Svar på søknad om dispensasjon frå avstandskrav til ny kloakk trase - gbnr 185/212

Godkjend røyrleggjarmelding - gbnr 185/212 Isdal

Ø 1 s. 3-5

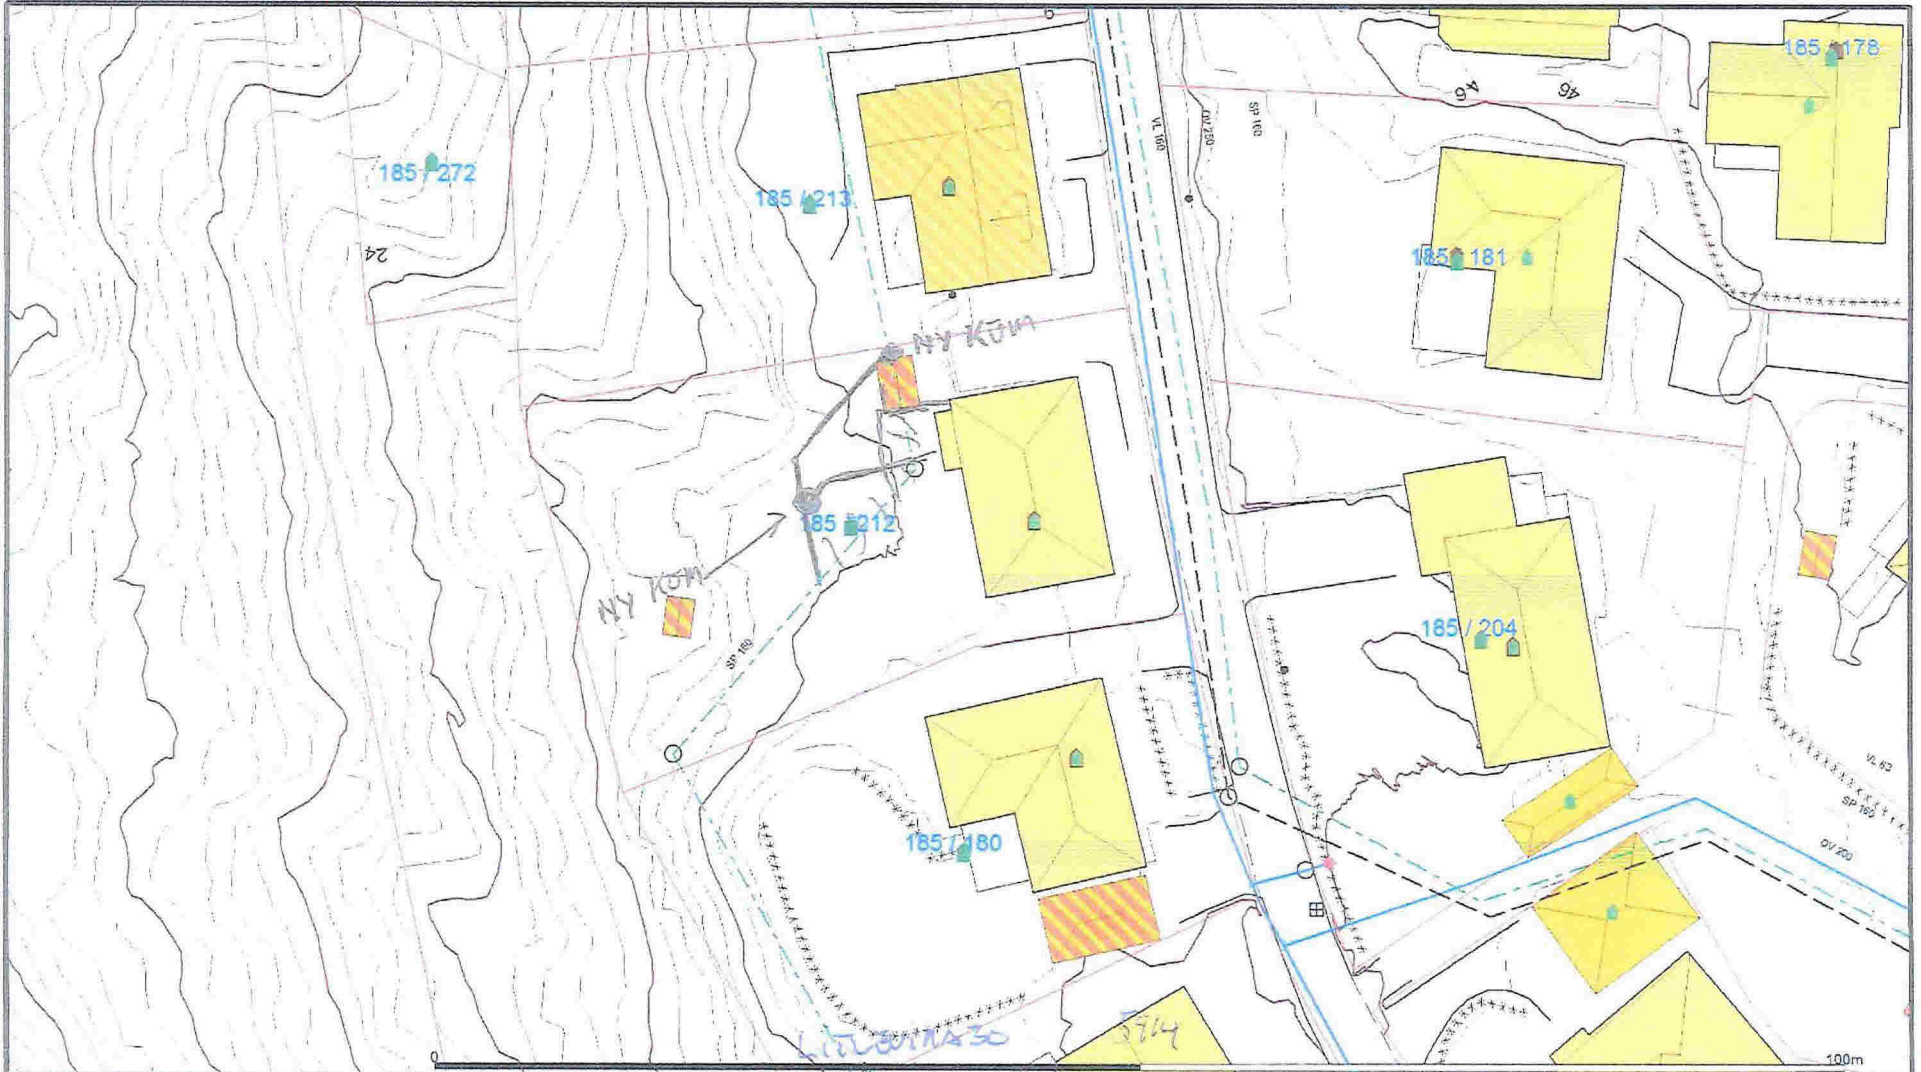
Teknisk drift har vurdert søknaden og vil gje dispensasjon frå avstandskrav til ny kloakktrase – gbnr 185/212, på følgjande vilkår:

- Minste avstand mellom tilbygg og kommunalt leidningsnett i ny kloakk trase skal være minimum 2,0 meter.
- Tilbygg skal være forsvarleg fundamentert slik at det ikkje er fare for at dette vert påført skader under drift og vedlikehald av kommunalt leidningsnett. Tilbygg skal, om mulig, være fundamentert direkte på fast fjell.
- Lindås kommune fråseier seg alt ansvar for skader som oppstår på tilbygg under drift og vedlikehald av kommunalt leidningsnett. Dersom det oppstår skade på tilbygg, er dette kommunen uvedkommande. Eigar av gbnr 185/212 skal sjølv sørge for og påkoste utbetring av disse.
